◆床排水200mmを床排水リモデルへ変更する場合
【UWJ*S～ → UWJ*R～ へ変更】GGA手洗器付(ワンデーリモデル)

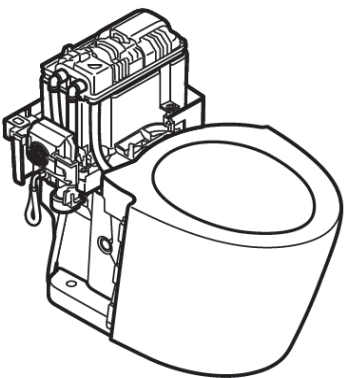
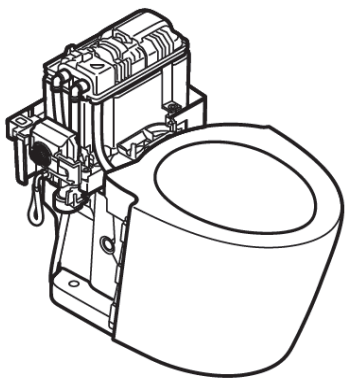
【変更必要部材】

名称	部品図	補修品番	個数	備考
排水ソケット		UGX266	1

フランジがない場合は
HP430-7/HP430-1(塩ビ管用)
またはT53WR75/100(鉛管用)
を手配し対応ください。
